Uttalelse fra Byarkitekten

Dato 13. mai 2025

Rammesøknad for Yrkesskolevegen 18, Charlottenlund kirke

Konkurranseforslaget, fase 2. Kirkerommets inngangsfasade og atriet ved menighetsdelen.

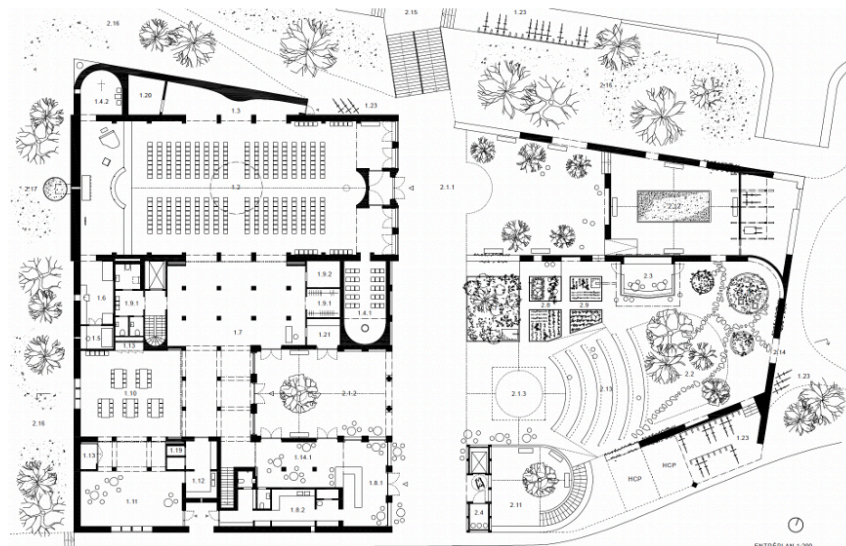
Byarkitekten mener at flere viktige kvaliteter har blitt tapt i bearbeidelsen av prosjektet, og at det bør gjøres en ny vurdering av prioriteringene. Helheten i anlegget, sammenhengen mellom bygning og hage, materialbruken og de romlige løsningene både inne og ute er svekket i det nye forslaget. Kirka er ikke lenger det tydeligste volumet i anlegget, og forholdet mellom kirkerommet og menighetssenteret er mindre klart.

Situasjonsplan rammesøknad.

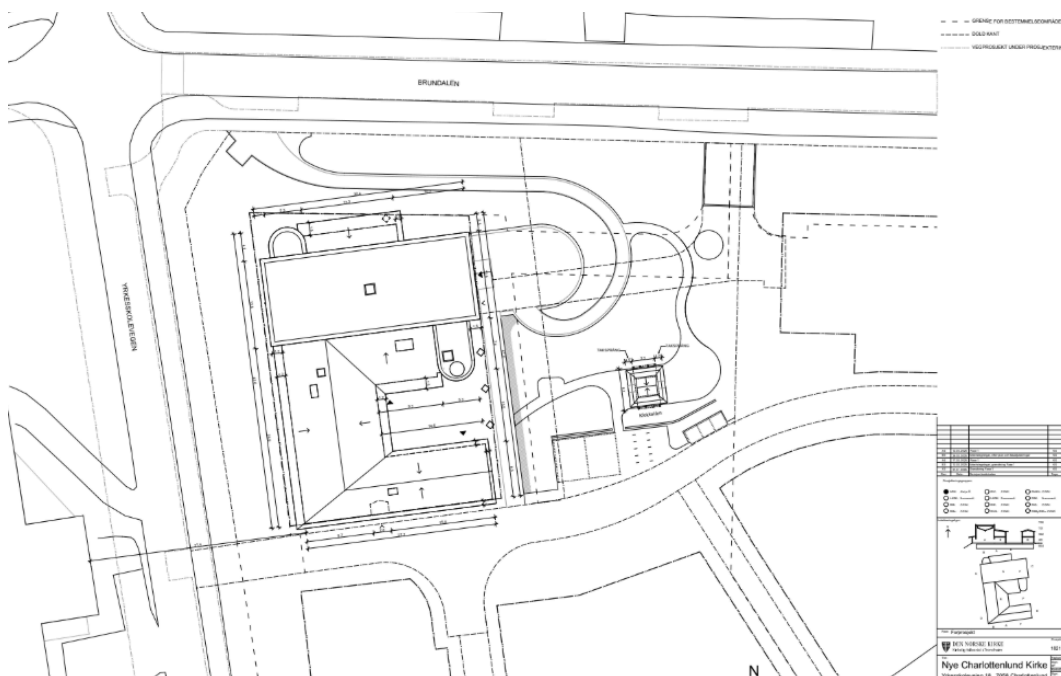
Kvalitetene i hagen, som var en av forslagets styrker og et viktig samlingspunkt for menigheten og lokalsamfunnet, er nærmest borte. Hagen har blitt en åpen grønn plass mot bydelen, og Byarkitekten mener at nedprioritering av hageutformingen er et feilgrep. Rammesøknaden prioriterer parkering, som medfører en stor kostnad, fremfor anleggets kvaliteter. Denne prioriteringen virker å være i motsetning til de bærekraftige målene for prosjektet. Det rammesøkte prosjektet er på flere områder vesentlig svekket sammenlignet med konkurranseforslaget og de ambisjonene vi kunne håpe at en ny kirke på Charlottenlund vil kunne innfri.

En større helhet: «En rekke selvstendige volumer er bundet sammen på en slik måte at det oppstår en større helhet. Arkitektonisk er det et anlegg som kan minne mer om et kloster enn en klassisk kirke, noe som er et interessant arkitektonisk svar på rombehovene nye kirker skal dekke i dag», står det i [juryuttalelsen i konkurransen](#).
